**Commissione Tecnica di Verifica dell'Impatto Ambientale – VIA e VAS**

**Parere n. 175 dell' 8 novembre 2021**

<b>Progetto:</b>	<p><i>Variante ex Art. 169 Dlgs n. 163/2006</i></p> <p><b><i>Linea ferroviaria AV/AC Verona – Padova Primo Lotto Funzionale Verona - bivio Vicenza (escluso Nodo di Verona Est)</i></b></p> <p><b><i>Varianti in recepimento delle prescrizioni nn. 27, 29, 30, 31, 51, 57, 74, 137 e della raccomandazione n. 1 formulate nell'Allegato 1 della delibera CIPE n. 84/2017</i></b></p> <p><b>IDVIP 6296</b></p>
<b>Proponente:</b>	<b><i>Consorzio Iricav Due</i></b>

Figura 3 – Variante PR.27 - Allargamento sottopasso SP39 per inserimento pista ciclabile (in rosso la pista ciclabile).

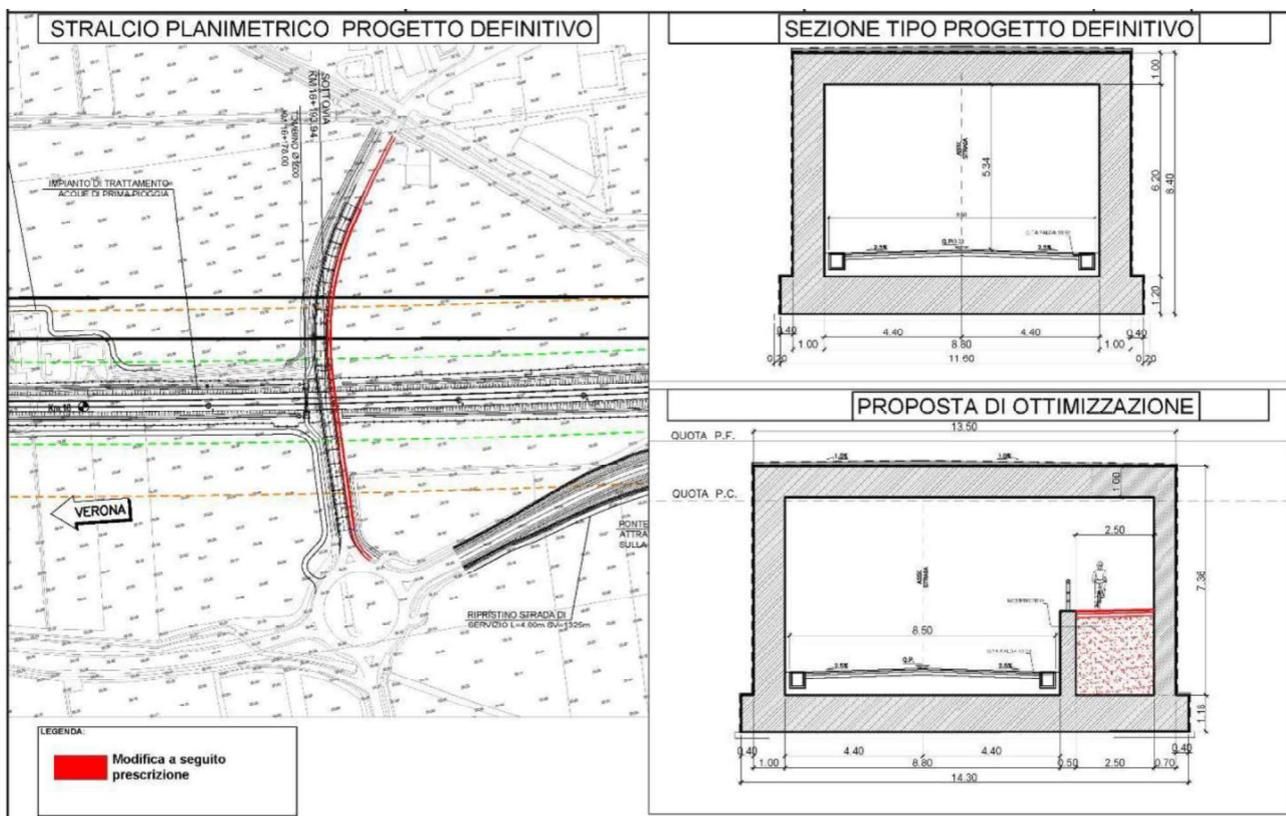
**MODIFICA PROGETTUALE:** Le modifiche oggetto di variante consistono in opere di risistemazione della strada provinciale SP39 al km 16+193 a seguito del sottoattraversamento della futura linea AV, sia da parte della strada stessa, che di una pista ciclabile (Fig.3).

Considerando che il progetto di ottimizzazione del sottopasso insiste sugli stessi ambiti paesaggistici del Progetto Definitivo approvato e che le opere aggiuntive saranno prevalentemente in sotterraneo si può affermare che, rispetto a quanto già valutato in sede di approvazione del Progetto Definitivo, **gli impatti a carico della componente paesaggio risultano essere invariati.**

Considerando che l'integrazione della pista ciclabile nel sottopasso non comporta impatti aggiuntivi in merito alla riduzione di permeabilità ecologica, si ritiene che non vi siano sostanziali differenze rispetto a quanto già approvato e pertanto gli impatti a carico **gli impatti degli ecosistemi si possono considerare nulli.**

L'inserimento della pista ciclabile all'interno del sottopasso viario richiederà inevitabilmente un ampliamento della sezione dello scatolare e, di conseguenza, un ampliamento delle sezioni di scavo durante le operazioni di cantiere con una maggiore occupazione di suolo; tale incremento è comunque da ritenersi del tutto trascurabile se rapportato agli impatti già valutati per la realizzazione dell'intera linea ferroviaria. In fase di esercizio non si riscontrano differenze sostanziali rispetto a quanto valutato nel Progetto Definitivo. In conclusione, **non si riscontrano impatti aggiuntivi rispetto a quanto già valutato.**

L'ottimizzazione della viabilità esistente attraverso la realizzazione di una pista ciclabile all'interno del sottovia non avrà ricadute a carico delle acque superficiali e pertanto **non si ravvisano impatti aggiuntivi rispetto a quanto già valutato.**

Figura 5 – Variante PR.29 – Planimetria e profilo longitudinale del nuovo viadotto Grena

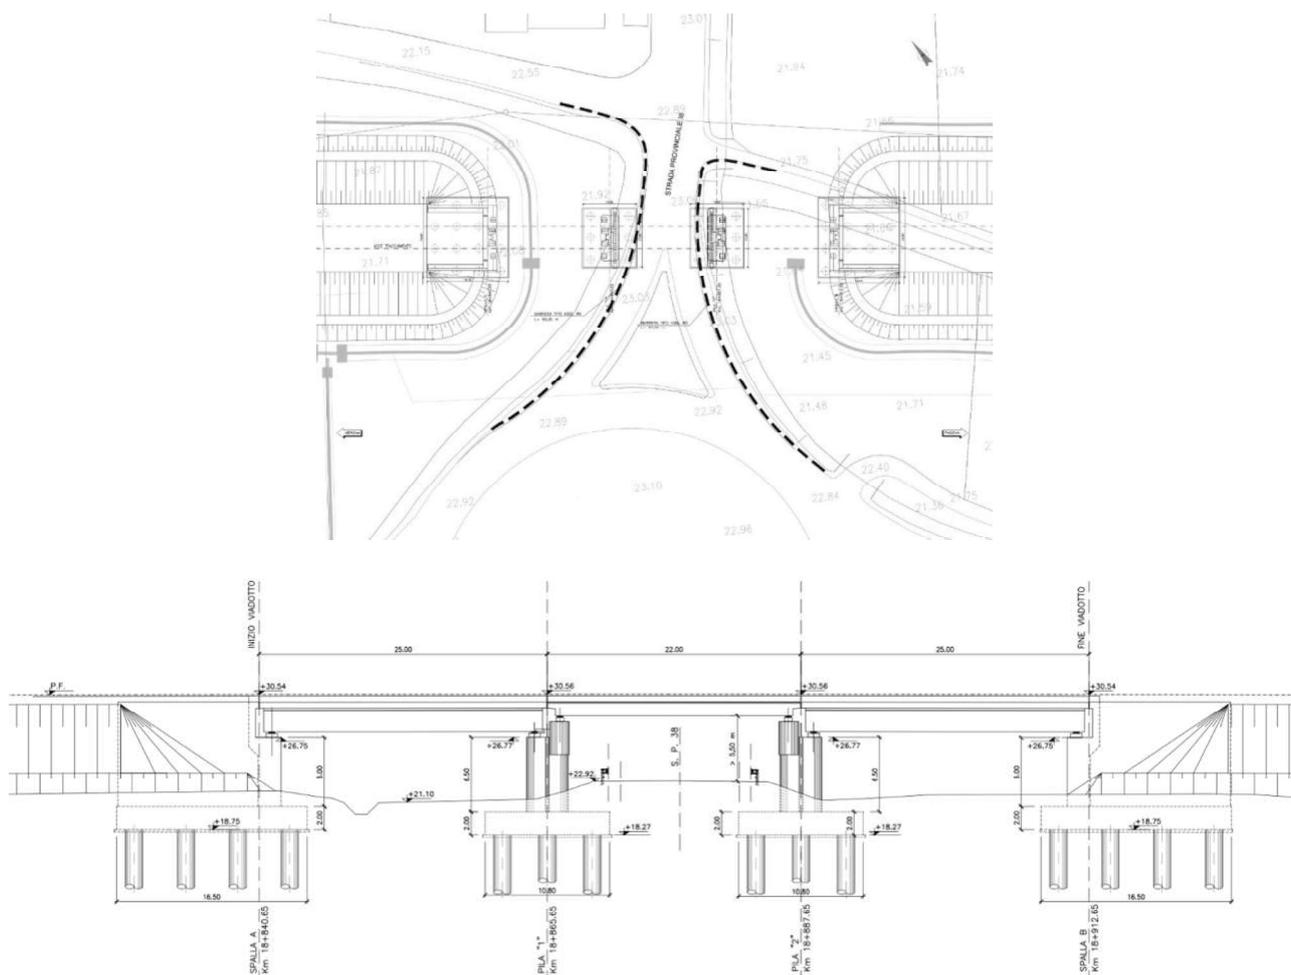
**MODIFICA PROGETTUALE:** le modifiche oggetto di variante consistono in opere di realizzazione del viadotto "Grena", per una lunghezza di 72 m (Figg. 4 e 5). Il viadotto si sviluppa tra le progressive 18+840.65 e 18+912.65, ed è costituito in totale da n.3 campate di cui due di luce pari a 25 m e una di luce pari a 22 m. L'impalcato da 25 m è costituito da 4 travi prefabbricate in c.a.p. e dal getto di completamento in opera della soletta in c.a., mentre l'impalcato da 22 m è a travi incorporate in acciaio. La larghezza complessiva dell'impalcato è pari a 13,4 m, su cui gravano 2 binari posti ad interasse pari a 4,50 m.

Le opere previste si configurano come una modifica di un tratto della linea ferroviaria di progetto e prevedono la sopraelevazione della linea ferroviaria al fine di evitare la realizzazione del cavalcaferrovia. La soluzione di Variante comporta solo un graduale innalzamento del profilo morfologico lungo la traiettoria stessa della linea AV-AC. La soluzione del cavalcaferrovia prevista dal Progetto definitivo risulterebbe invece molto più impattante nella modificazione delle condizioni percettive conseguente all'incremento delle aree artificializzate (nuovi tratti viari) ed alla presenza di nuovi manufatti (rilevato e viadotto sopraelevato per il sovrappasso della ferrovia); inoltre, alcuni tratti delle nuove viabilità previsti dal Progetto Definitivo avrebbero interessato le aree vincolata paesaggisticamente ai sensi dell'art. 142 del D.Lgs. 42/2004.

In conclusione, nella soluzione progettuale di variante, **gli impatti a carico della componente paesaggio possono essere considerati in riduzione rispetto a quanto valutato nel progetto definitivo approvato.**

In conclusione, nella soluzione progettuale di variante, **gli impatti sugli ecosistemi si possono considerare in riduzione rispetto a quanto valutato nel progetto definitivo approvato.**

Pertanto, se si confronta la soluzione progettuale di variante con il progetto definitivo approvato, **gli impatti sulla matrice suolo si possono considerare invariati, rispetto alla linea ferrovia, e in riduzione rispetto alla non realizzazione del cavalcaferrovia.**

In conclusione, **le modifiche della variante oggetto di valutazione non determineranno impatti aggiuntivi a carico delle acque superficiali rispetto al progetto già approvato.**

Figura 7 – Variante pr 31 - Modifica rampe/svincolo di via masetti su sp38 porcilana

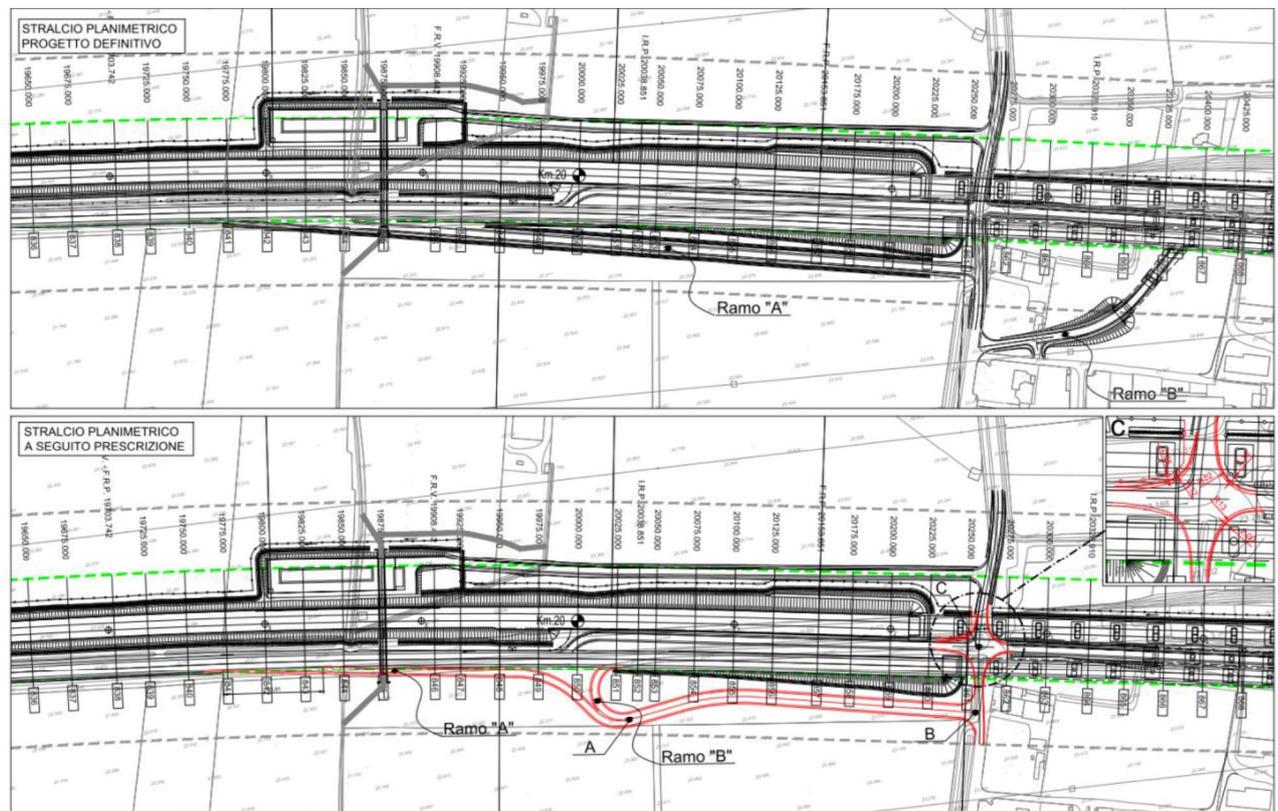
**MODIFICA PROGETTUALE:** Il tracciato della futura linea ferroviaria, interferisce con la strada SS Porcilana tra le progr. km 19+925 e km 20+546. Per tale motivo è stata realizzata una nuova configurazione sia planimetrica che altimetrica per superare il Torrente Alpone in viadotto. La variante risponde alla necessità di consentire i collegamenti stradali con le viabilità e le località in affiancamento alla nuova linea ferroviaria. La strada interferita è una strada di categoria "C1" Ambito Extrurbane secondarie con velocità di progetto compresa tra 60 e 100 km/h; la variante prevede la modifica della rampa di accesso a Strada Porcilana alla progressiva 19+850 (svincolo Via Masetti) mediante lo spostamento verso ovest della rampa di immissione in direzione Vicenza. La piattaforma pavimentata ha una larghezza complessiva di 10,50 m, costituita da due corsie da 3,75 m e da banchine laterali di 1,50 m di larghezza. Dalla Figura 7, in cui è riportato un confronto tra il Progetto Definitivo e quello in variante, si evince che nella configurazione planimetrica della variante il Ramo B è stato postato verso ovest, in avvicinamento al Ramo A, mentre nella configurazione del Progetto Definitivo il Ramo B prevedeva la realizzazione di un rilevato e un viadotto a sud del tracciato della Porcilana.

La modifica delle rampe di svincolo consiste in una nuova configurazione planimetrica con lo spostamento verso ovest la rampa di immissione in direzione Vicenza (Ramo B); si tratta pertanto di una modifica estremamente puntuale che non andrà a modificare la percezione visiva dell'opera nel tratto oggetto di modifica rispetto alla configurazione approvata. Al contrario, la modifica di variante consente l'eliminazione del Ramo B previsto dal progetto definitivo, composto da un rilevato e una parte in viadotto che avrebbe interessato un'area destinata a vigneto. In conclusione, considerando che le modifiche della variante sono estremamente puntuali e consentono una ottimizzazione delle nuove opere di raccordo con la viabilità locale eliminando il Ramo B previsto dal progetto definitivo, **rispetto alla componente paesaggio l'intervento di variante può essere considerato migliorativo.**

L'intervento di variante è localizzato all'interno di un'area caratterizzata da Ecosistemi agricoli dei seminativi intensivi e continui. La modifica prevista dalla presente variante andrà a determinare una nuova configurazione planimetrica delle rampe di svincolo con un ridottissimo incremento dell'occupazione di suolo; questa nuova occupazione interesserà un'area caratterizzata da una permeabilità ecologica molto bassa e, rispetto alla configurazione del progetto definitivo approvato, non determinerà impatti aggiuntivi sulla componente ecosistemi. Al contrario, le nuove rampe di svincolo avranno uno sviluppo parallelo rispetto alla viabilità esistente mentre nel Progetto Definitivo approvato era prevista la realizzazione di un ramo (Rampa B) non in adiacenza con il tracciato viabilistico esistente che si sarebbe configurato come un ulteriore elemento di frammentazione ecologica. In conclusione, per gli aspetti legati alla componente ecosistemi, **la soluzione progettuale di variante è migliorativa rispetto al Progetto Definitivo approvato e gli impatti sono considerati in riduzione.**

Per quanto riguarda la rete idrografica, le opere in variante sono in vicinanza del Drizzagno di S. Bonifacio. Le modifiche progettuali previste dalla variante non prevedono interferenze con la rete idrografica superficiale; peraltro, gli effetti delle opere in progetto a carico delle acque superficiali erano già state valutate all'interno della procedura di approvazione del Progetto Definitivo. Pertanto, **le modifiche planimetriche previste dalla presente variante non sono tali da determinare impatti aggiuntivi a carico delle acque superficiali rispetto al progetto già approvato.**

Figura 8 –  Variante PR. 51 - Modifica piazzali, deposito del sale e parcheggi a servizio del casello Verona est

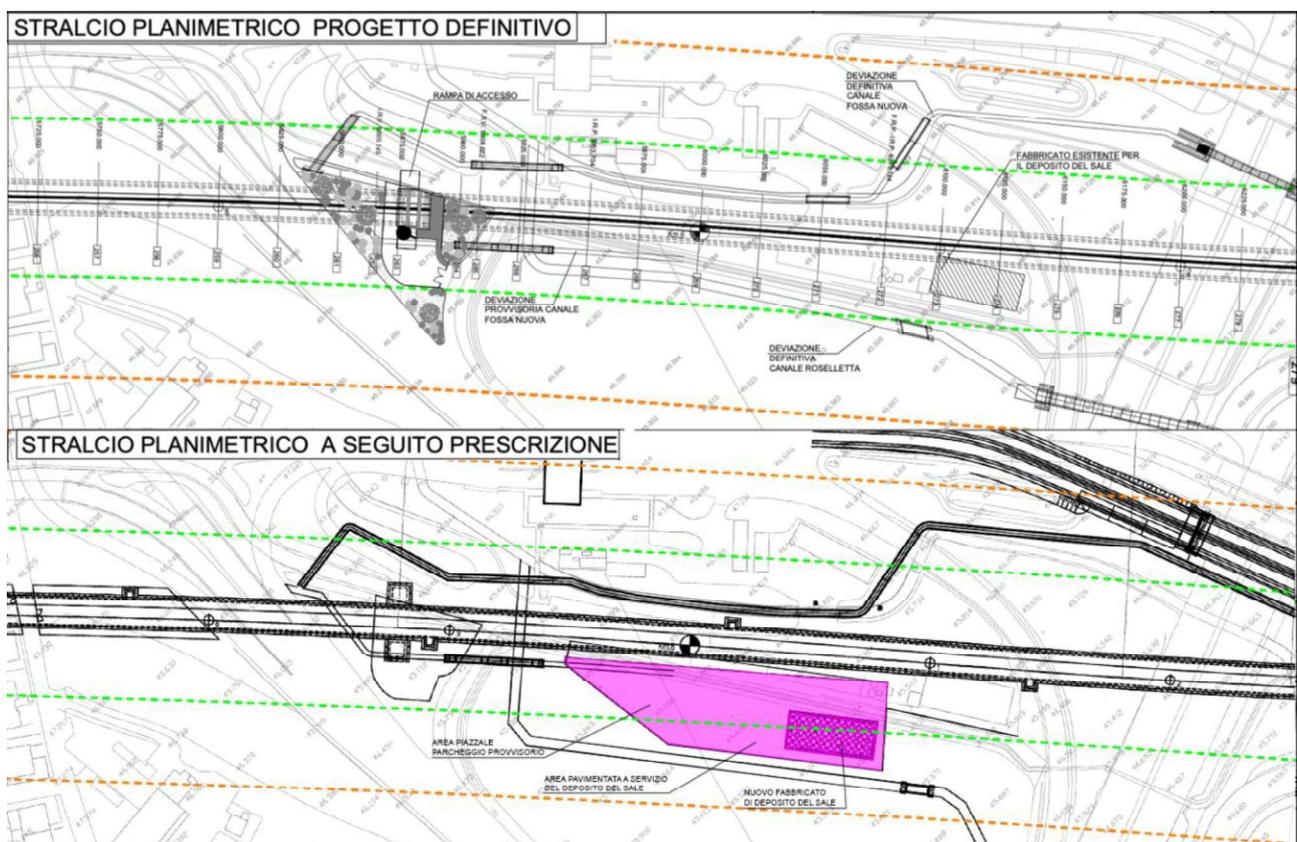
**MODIFICA PROGETTUALE:** Il progetto di variante prevede lo spostamento permanente del deposito del sale attualmente esistente presso le aree tecniche del casello autostradale di Verona Est attraverso la realizzazione di un nuovo fabbricato per il deposito del sale e di un piazzale annesso; tale piazzale sarà in parte a servizio del deposito stesso e in parte adibito a parcheggio provvisorio a servizio del casello autostradale sopra richiamato. Tali opere, richieste dall'ente gestore del tratto autostradale, sono funzionali al mantenimento in esercizio del deposito del sale e dei relativi piazzali durante la cantierizzazione dell'opera, e in particolare durante la realizzazione della galleria artificiale per il sotto-attraversamento autostradale da parte della nuova Linea AV-AC. Il nuovo deposito del sale e il relativo piazzale occuperanno un'area interclusa delimitata dal casello autostradale ad est, dall'autostrada a sud, e ad ovest dal ramo di innesto della tangenziale-sud (Fig.8).

L'edificio adibito a deposito ha pianta rettangolare delle dimensioni di 16,00x36,90 m e un'altezza fuori terra pari a 7,50 m. Avrà una struttura in travi e pilastri in acciaio e una doppia tamponatura con pannelli in cls. Il piazzale coprirà una superficie pari a 2700 m<sup>2</sup> circa e sarà delimitato da una recinzione in grigliato keller. La pavimentazione del piazzale sarà rifinita da un tappetino d'usura in conglomerato bituminoso dello spessore di 3 cm. Sarà inoltre previsto un adeguato sistema di raccolta e smaltimento delle acque.

Considerando infine che il nuovo deposito del sale avrà caratteristiche tipologiche e dimensionali simili a quello esistente, che si trova a pochi metri di distanza dal nuovo sedime e di cui si prevede la demolizione, si può affermare che **la variante non determinerà modifiche alla percezione del paesaggio rispetto allo stato di fatto.**

Figura 9 – Variante PR 57 - AUTOSTRADA BS-PD. DEVIAZIONE A4 A 110 KM/H CON PARZIALE DEROGA PARAMETRI CINEMATICI E DEMOLIZIONE CAVALCAVIA DI SVINCOLO

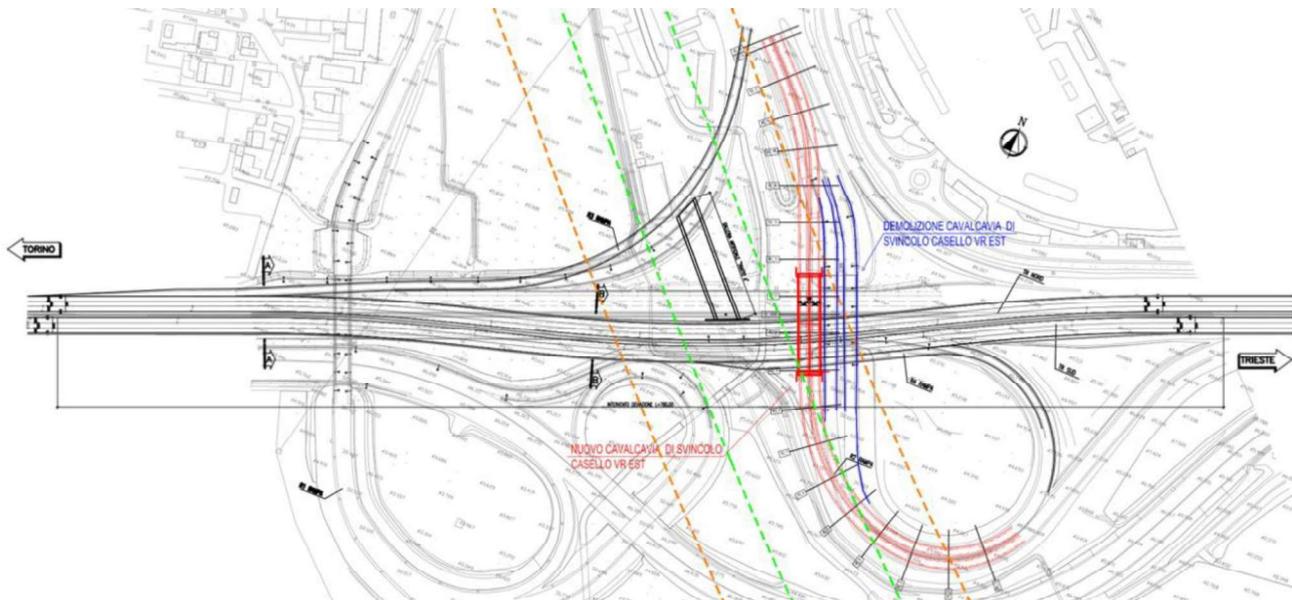
**MODIFICA PROGETTUALE** Il tracciato della nuova linea ferroviaria sottoattraversa alla progressiva 6+210, in galleria artificiale, l'asse della autostrada A4, gestita dalla Società Autostrada Brescia-Padova. L'attraversamento è ubicato in corrispondenza dello Svincolo Verona Est in località San Martino Buonalbergo (Fig.9).

Tale soluzione rappresenta una variante rispetto a quella consegnata a suo tempo per il progetto definitivo a monte della CdS nel quale erano state definite delle deviazioni della sede A4 per una velocità max di 90 km/h, per le quali si riusciva a non demolire almeno le opere d'arte presenti nello svincolo.

In questa fase, a valle delle richieste pervenute in ambito CdS dalla Società Autostrada Brescia-Padova, è stata definita una geometria tale da permettere una velocità di progetto di 110km/h; ciò ha però richiesto la demolizione e la ricostruzione del cavalcavia esistente lungo lo svincolo a trombetta autostradale.

In merito agli impatti paesaggistici dell'opera si evidenzia che la variante consiste in una modifica planimetrica di un'opera esistente e che il nuovo tratto di svincolo si svilupperà sempre all'interno dei sistemi di rampe in ingresso e in uscita al Casello Autostradale di Verona Est. Per quanto riguarda il rifacimento dell'impalcato la soluzione di progetto è stata guidata dalla precisa volontà di conferire una certa qualità architettonica all'infrastruttura, in modo che questa assumesse il ruolo simbolico di riferimento urbano sia per chi transita in zona e sia per chi viaggia in autostrada. Pertanto, **si può affermare che la variante non determinerà modifiche alla percezione del paesaggio rispetto allo stato di fatto.**

In merito agli impatti a carico della qualità delle acque, la variante di progetto non comporta modifiche rispetto allo stato di fatto. Il rifacimento della rampa di svincolo e del cavalcavia prevedrà anche il rifacimento del sistema di raccolta e smaltimento delle acque di piattaforma. In base a tali considerazioni è possibile sostenere che **i potenziali impatti a carico della componente analizzata sono del tutto trascurabili.**

Figura 10 – Variante PR. 74 - REALIZZAZIONE ATTRAVERSAMENTO IDRAULICO TORRENTE VALPANTENA AL KM 0+751,35

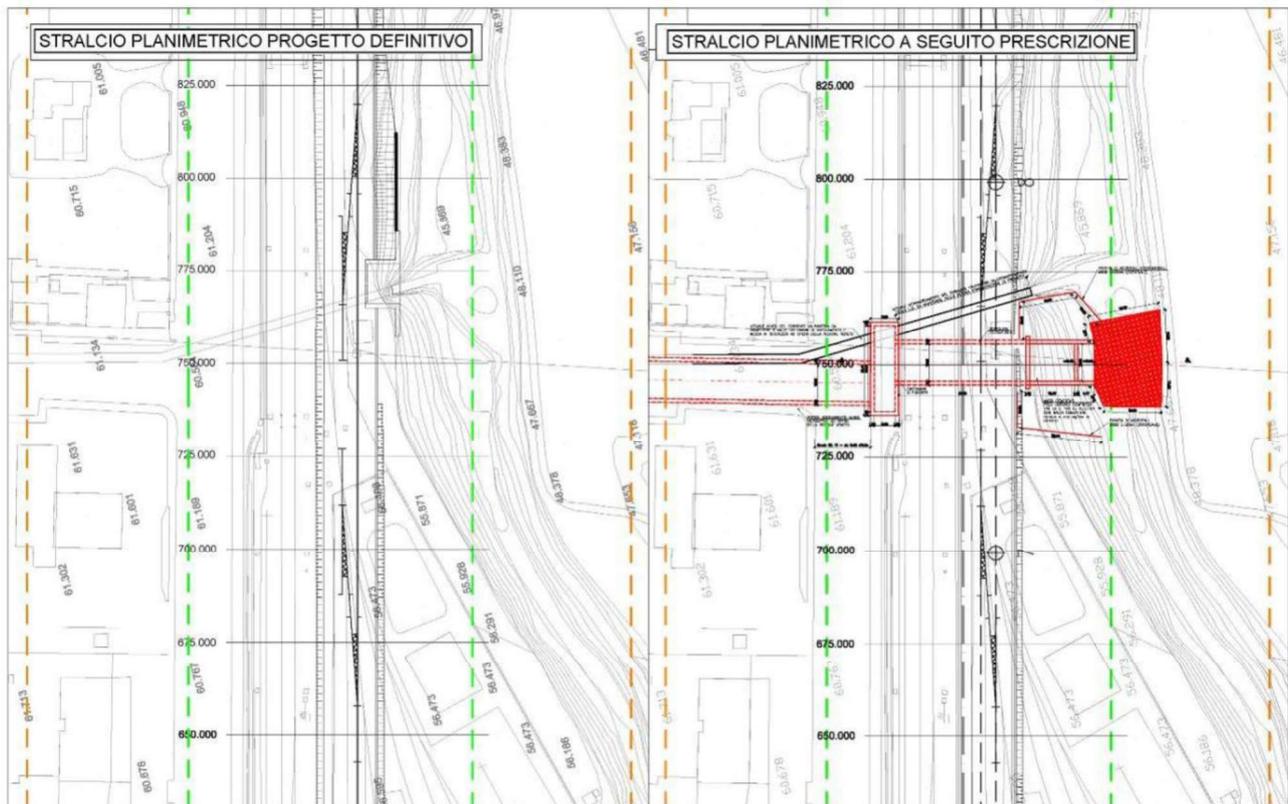
**MODIFICA PROGETTUALE** Il Torrente Valpantena interferisce con il tracciato dell'Alta Velocità in corrispondenza di San Michele Extra a Verona; la nuova sede ferroviaria, in affiancamento alla linea storica esistente, attraverserà il torrente mediante un nuovo scatolare, di dimensioni esterne 7.80 x 6.90 m con una sezione idraulica 6 x 5 m (Fig.10). Per il sottoattraversamento della Linea Storica si adotterà la tecnica dello spingi tubo, con varo del monolite da valle verso monte e completamento dello scatolare con getti in opera strutturalmente solidali al monolite varato. La lunghezza totale dello scatolare è di 34 m, di cui 17 m sono formati dal monolite e altri 17 m dallo scatolare gettato in opera.

m circa. L'opera termina a valle con una vasca di dissipazione di lunghezza di 27,0 m; successivamente, a valle della vasca, si prevede una inalveazione con massi cementati con recapito finale al F. Adige.

La variante oggetto di analisi, come evidenziato negli stralci sopra riportati, è situata nella zona ad est del centro abitato di Verona (VR). La porzione della Linea AV/AC Verona-Padova interessata dalla modifica si trova al km 0+751,35. Sono state valutate le seguenti componenti ambientali: paesaggio, ecosistemi, suolo, acque superficiali.
